Einspruch gegen den Bebauungsplanentwurf 158/28 258/28 Türmle, vom 27.Sept. 2011

Betreff Einwände gegen den Bebauungsplan-Entwurf „Brombeerweg – Holderweg (Türmle)“ 258/28

Betreff Bebauungsplan Entwurf 258/28, „Brombeerweg-Holderweg (Türmle)“
Einspruch

Betreff Entwurf zum aufgestellten und ausgelegten Bebauungsplanentwurf 258/28 „Brombeerweg – Holderweg (Türmle)“; Bebauungsplanentwurf nebst Begründung; **-Detaillierte Einsprüche-**

Entwicklung der Wohnfläche im Verlauf des geplanten Bauvorhaben

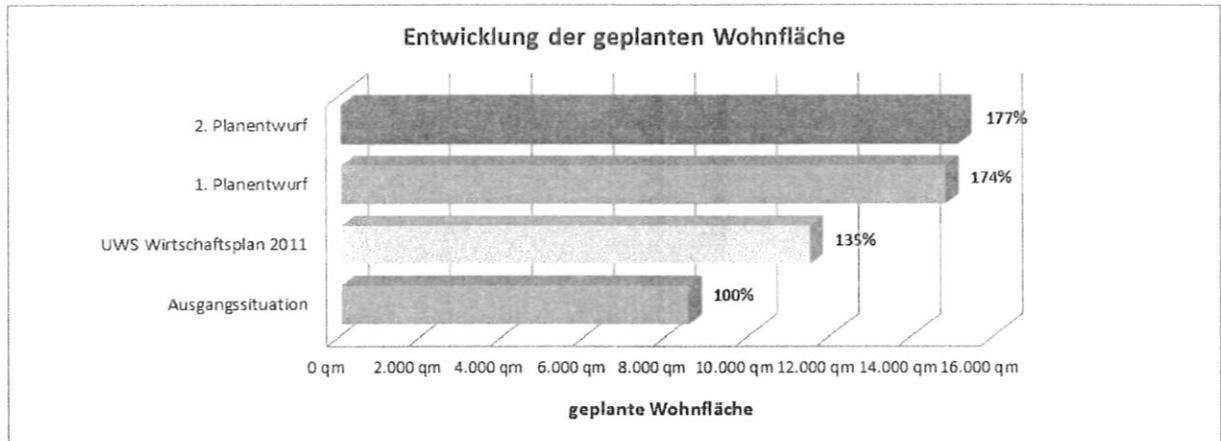
160 Wohnungen mit ca. 8100 qm sollen durch ca. 14800 qm ersetzt werden, was z.B. auf den Flurstücken 760/5 und /2 zu einer Verdopplung gegenüber dem Bestand führen würde. Von einer maßvollen Nachverdichtung kann hier nicht die Rede sein. Maßvoll sind ca.20% mehr Wohnfläche gegenüber dem Bestand.

Straßenbild im Holderweg (meist nur 1 Vollgeschoss)

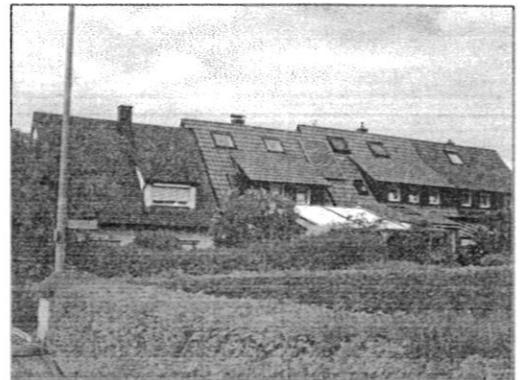
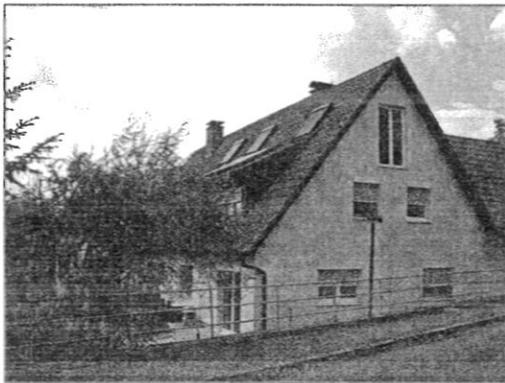
Ich würde mich freuen, wenn man dazu noch ein Gesamtkonzept finden würde, in dem auch das restliche Wohngebiet mit einbezogen wird und entsprechende Maßstäbe gefunden werden, die dem vorhandenen Orts- und Landschaftsbild (zumindest annähernd) entsprechen.

Interpretation und Ergebnis der Tabelle:

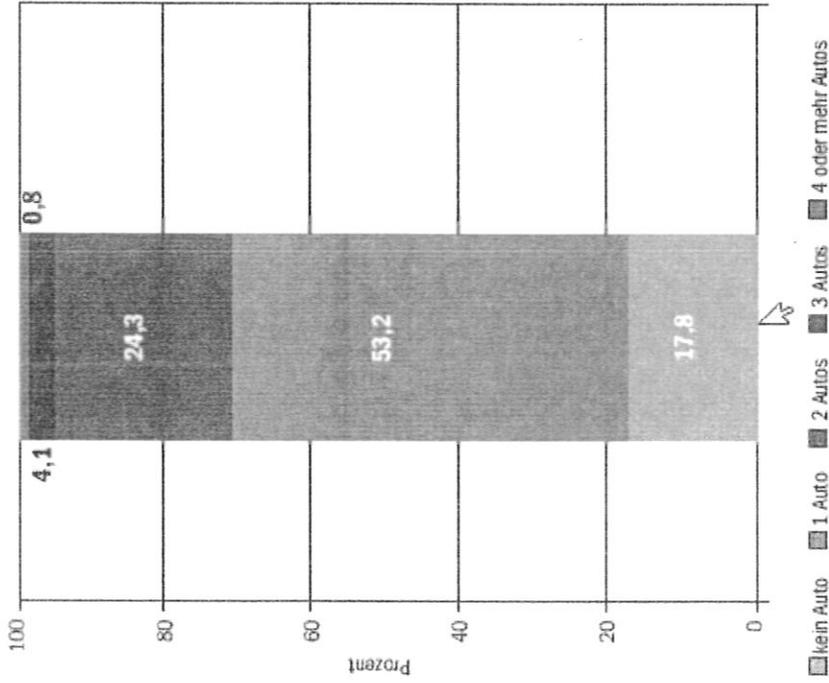
In Summe ist im betroffenen Bereich des Wohngebiets das Parken von 360 Pkw's möglich (154 eigene Stellplätze und 206 Pkw's auf der Straße). Ohne die geschätzten Besucherparkplätze und sonstige Kfz würde das bereits jetzt ein Defizit von -24 Stellplätze darstellen.

Mit der neuen Zielgruppe an Mietern (Familien, Ärzte, Mitarbeiter der Uni und des Science-Park,...) ist mit einem höheren Wert als 1 Pkw pro Haushalt zu rechnen. Wenn man dabei nur von 1,2 Pkw's ausgeht, dann würde es einen zusätzlichen Bedarf von 37 Stellplätzen bedeuten, was für ein eingegrenztes Wohngebiet in Stadtrandlage eine Katastrophe wäre.
